DSND	ALLAN	DATE	2006.03.08	SCALE	NAME: TERMINAL BLOCK
DWN	LD	DATE	2006.03.09	PROJECTION	
CHKD	JOHNSON	DATE	2006.03.10		CAT. NO. KM12005G
APVD	Eric	DATE	2006.03.10	UNIT: mm

KUNMING ELECTRONICS CO.,LTD.

DWN.NO. A-12005 1/1 B

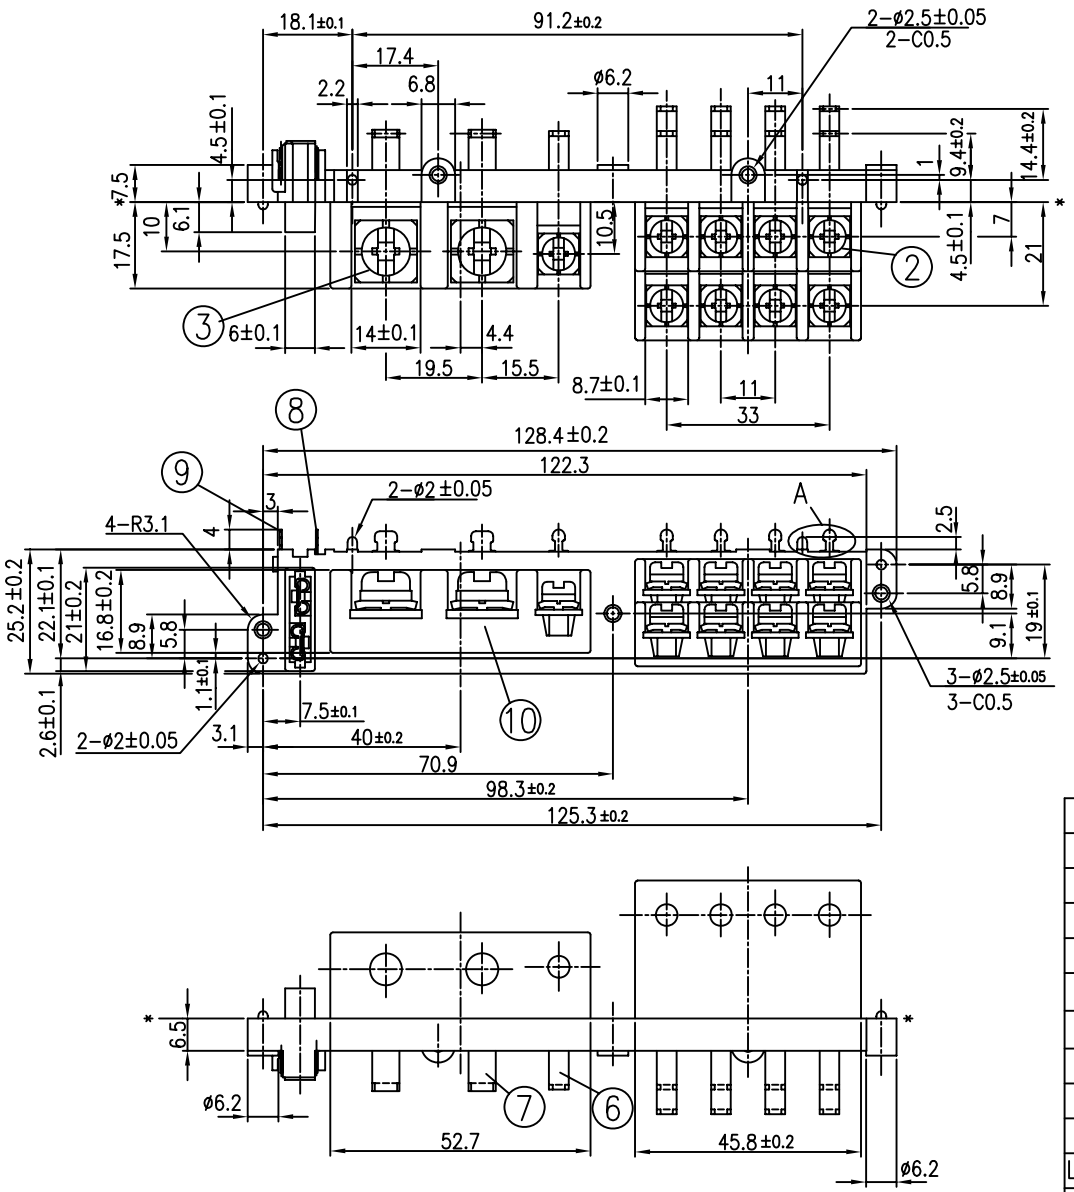
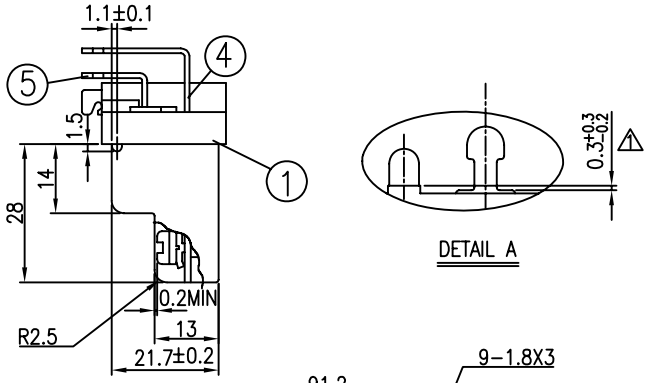
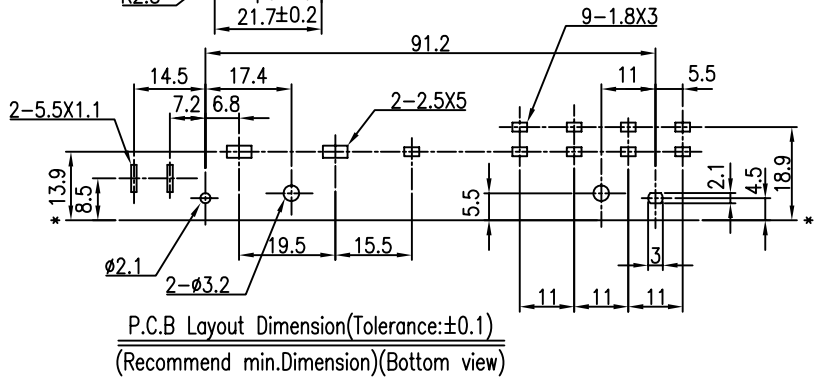
REVISIONS				
LTR	DESCRIPTION	DATE	REVISED	APPROVED
△1 X1	變更五金端子尺寸,防止產品鎖PCB後傾斜.	2002.12.06	ROBIN	JOHNSON
△2 X1	變更鍍層表示參照顏色料號表.	2003.10.14	TARKY	JOHNSON
△3 X2	取消塑膠防火等級.	2006.03.08	ALLAN	JOHNSON

10	NUT	2			
9	FUSE TERMINAL(L)	1	C2680	t=0.5	
8	FUSE TERMINAL(S)	1	C2680	t=0.5	
7	M6 TERMINAL	2	C2680	t=1.6	△2 Please refer color combination list
6	M4 TERMINAL(L)	1	C2680	t=1	
5	M4 TERMINAL(S2)	4	C2680	t=1	
4	M4 TERMINAL(S1)	4	C2680	t=1	
3	SCREW WASHER M6	2			
2	SCREW WASHER M4	9			
1	HOUSING	1	~~PBT+30%GF~~ △3 PBT+GF		~~BLACK (UL=94V=0)~~ △3
LTR	PART NAME	QTY	MATERIAL(THICK,COLOR)		REMARK
